Naše zn. 12934/2024-SŽ-SSV-Ú3
Listů/příloh 5/2

Věc: Vysvětlení/ změna/ doplnění zadávací dokumentace č. 17
„**Modernizace trati Brno-Přerov, 4. stavba Nezamyslice – Kojetín**“

ve smyslu § 98 a § 99 zákona č. 134/2016 Sb., o zadávání veřejných zakázek, ve znění pozdějších předpisů (dále jen „ZZVZ“)

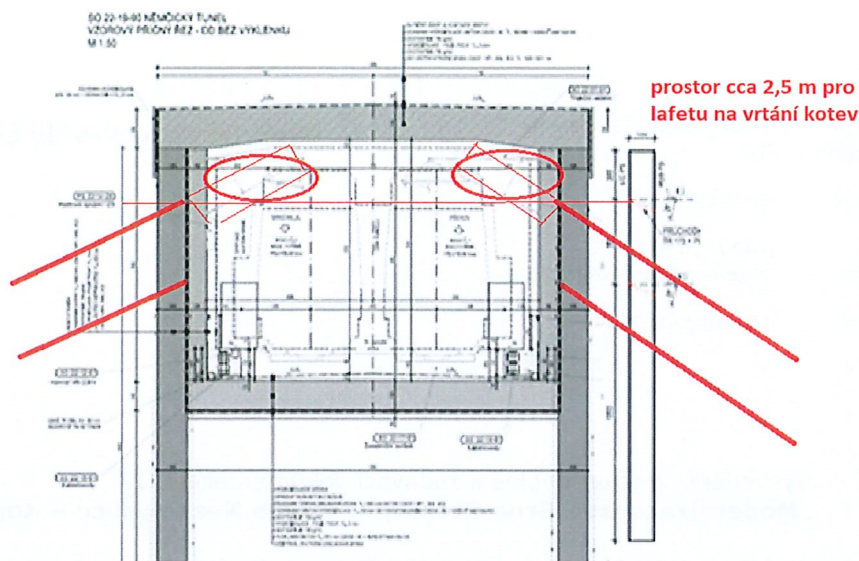
Dotaz č. 160:

Z dokumentace postoupené zadavatelem k objektu **SO 22-19-90 Němčický tunel** není zřejmé, v jaké fázi výstavby uvažoval projektant provedení kotvení milánských stěn. Dle dokumentace má být po zhotovení milánských stěn zhotovena stropní deska tunelu a poté provedeno vyhloubení prostoru pod stropní deskou.

Při tomto postupu však není možné zhotovit kotvení v daném sklonu na úrovni -2,0m z důvodu kolize lafety vrtné soupravy s již zhotovenou stropní deskou (viz níže):

Žádáme zadavatele o objasnění a dále o poskytnutí informace, při jaké vzdálenosti od čelby je uvažováno zhotovení kotvení.

Odpověď:

Není jasné, z jakých podkladů vychází dotaz tazatele. V dokumentaci SO 22-19-90 Němčický tunel je uvedeno kotvení podzemních stěn zajišťujících portály tunelu. Přesné umístění kotev na portálech je zakresleno v rozvinutých pohledech na portály, přílohy 2.302 a 2.303. V délce tunelu jsou podzemní stěny v hlavě rozepřeny stropní deskou a ve své dolní polovině nevytěženou zeminou. Dočasné kotvení podzemních stěn v délce tunelu není navrženo.
